MINISTERIO DE MEDIO AMBIENTE, Y MEDIO RURAL Y MARINO

9582 *Resolución de 16 de mayo de 2011, de la Secretaría de Estado de Cambio Climático, por la que se formula declaración de impacto ambiental del proyecto Ensanche de explanada en la segunda alineación del dique sur de Santa Cruz de Tenerife.*

En la imagen que se adjunta se observa la posición relativa de las diferentes alternativas propuestas:

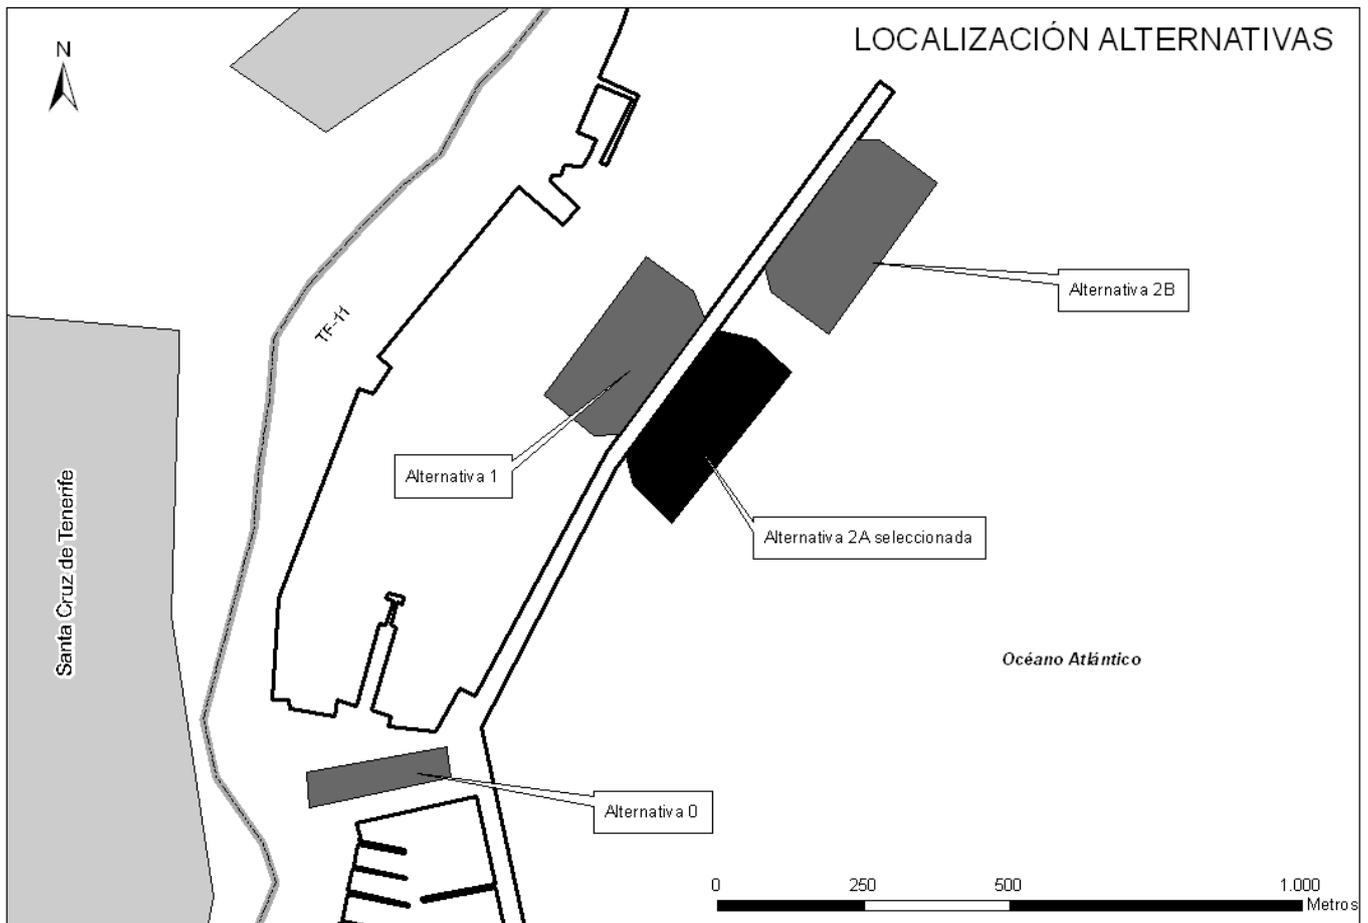
Alternativas. La Dirección General de Sostenibilidad de la Costa y del Mar del MARM señala que la alternativa seleccionada es la de mayor afección, tanto para el medio marino, como para la configuración estética de la obra representada por el dique sur.

En este mismo sentido, la Dirección General de Sostenibilidad de la Costa y del Mar del MARM, señalaba que la alternativa seleccionada es la de mayor afección, tanto para el medio marino como para la configuración estética de la obra. Sin embargo, el promotor considera que la alternativa seleccionada (alternativa 2A) ofrece la mejor conectividad en la dársena Anaga, concluyendo que los impactos ambientales derivados de la ejecución de la misma son poco significativos. También descarta la alternativa 2B por su mayor cercanía a los espacios naturales protegidos del ámbito de estudio.

El promotor señala que en el punto 4 del EIA, se indican las consideraciones para justificar la solución propuesta. Básicamente, reconoce que la Alternativa 1 es la que presenta una menor afección ya que, en lo referente al ecosistema marino, la zona en la

El promotor realiza un análisis de los aspectos técnicos y ambientales de las distintas alternativas planteadas, concluyendo que desde el punto de vista estrictamente ambiental, la Alternativa 1 es la que presenta una menor afección ya que, en lo referente al ecosistema marino, la zona en la que se ubicaría carece de valor y la afección a ecosistemas cercanos por la pluma de turbidez es menor que en cualquier otra alternativa, puesto que las aguas abrigadas del puerto favorecen la sedimentación de los finos que se formen. Sin embargo, ha sido descartada por razones técnicas de operatividad con el puerto.

La alternativa 0 queda descartada por no suponer una mejora a la situación actual, que además imposibilitaría la operativa eficiente y con las máximas garantías de seguridad.
